สัญญาจ้างก่อสร้าง
(ฉบับแก้ไขเพิ่มเติม ครั้งที่ ๑)

สัญญาเลขที่ ๑๘๘/๒๕๖๘

ตามที่ผู้ว่าจ้างตกลงจ้างและผู้รับจ้างตกลงรับจ้าง โครงการก่อสร้างอาคารอเนกประสงค์ เทศบาลตำบล
เกล็ดแก้ว หมู่ที่ ๖ ตำบลบางเสร่ อำเภอสัตหีบ ด้วยวิธีประกวดราคาอิเล็กทรอนิกส์ (e-bidding) เป็นเงินทั้ง
สิ้น ๑๔,๘๘๘,๐๐๐.๐๐ บาท (สิบสี่ล้านเก้าแสนเก้าหมื่นเก้าพันบาทถ้วน) ตามสัญญาจ้างก่อสร้างโดยวิธีประกวด
ราคาอิเล็กทรอนิกส์ (e-bidding) เลขที่ ๑๘๘/๒๕๖๘ ลงวันที่ ๒๕ มีนาคม ๒๕๖๘ แล้วนั้น บัดนี้คู่สัญญาได้ตกลง
แก้ไขเพิ่มเติมสัญญาจ้างก่อสร้างดังกล่าว ดังต่อไปนี้

แปลนคานแก้ไขชั้น 2-4

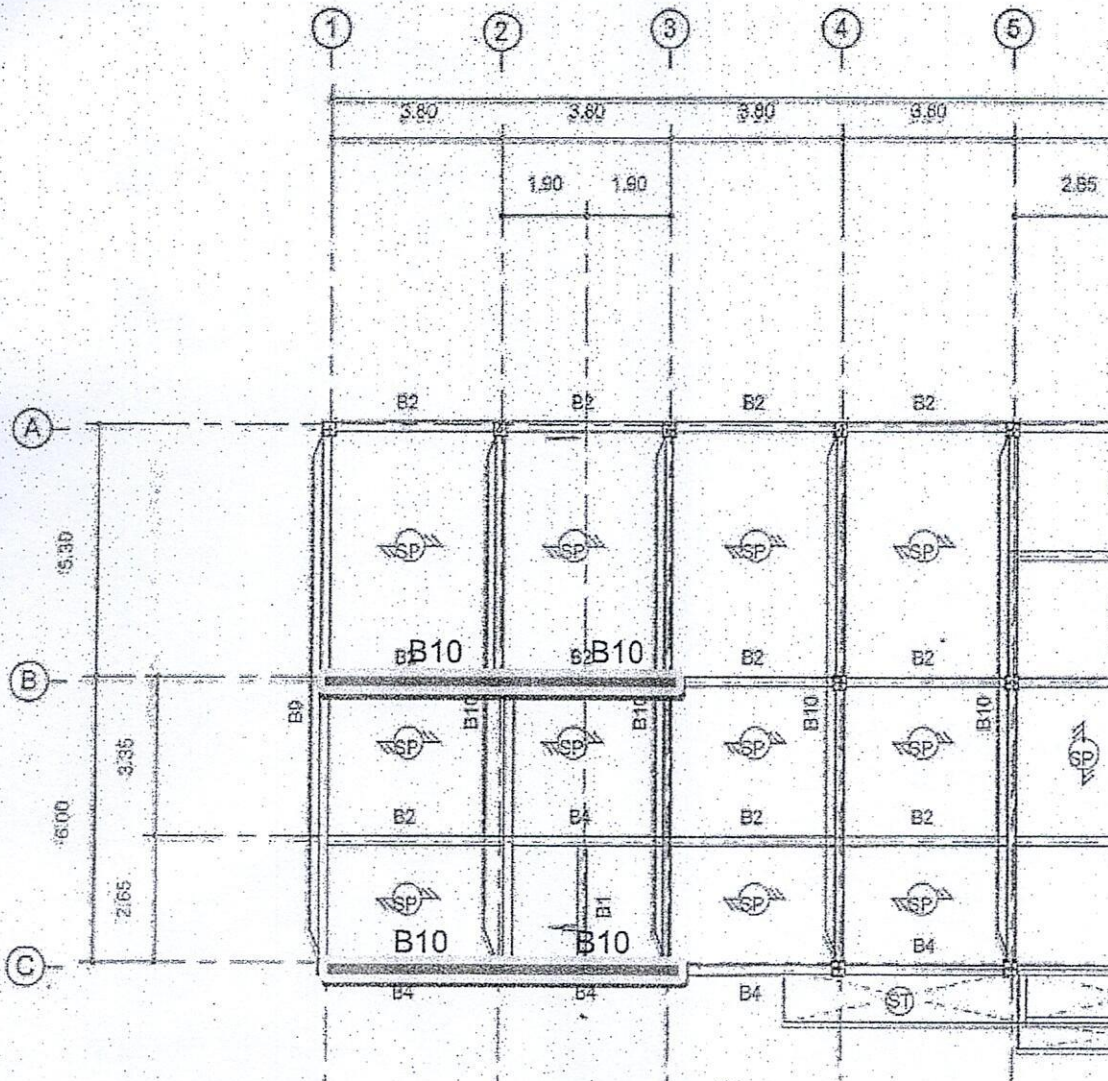
ข้อ ๑ องค์การบริหารส่วนจังหวัดชลบุรี ได้อนุมัติให้ปรับเปลี่ยนโครงสร้างคานรับพื้นชั้น ๒-๔ ใน Line
B-๑ ถึง B-๓ ,Line C-๑ ถึง C-๓ จากคาน B๒ และคาน B๔ เป็น B๑๐

คานที่แก้ไข เนื่องจากคานชั้น 2-4 ตำแหน่งที่แก้ไขเป็น เบอร์ดานเดียวกันหมด จึงให้แก้ไขโดยใช้เบอร์ดานเดียวกันทั้ง 2 ชั้น

- * ฝังเบอร์ดานแก้ไข ตาม LINE B-1 ถึง B-3 จากคาน B2 ขนาด 0.25x0.40 ม.
- * ฝังตาม B10 ขนาด 0.25x0.70 ม.
- 1/2- ตาม LINE C-1 ถึง C-3 จากคาน B4 ขนาด 0.25x0.40 ม.
- ฝังตาม B10 ขนาด 0.25x0.70 ม.
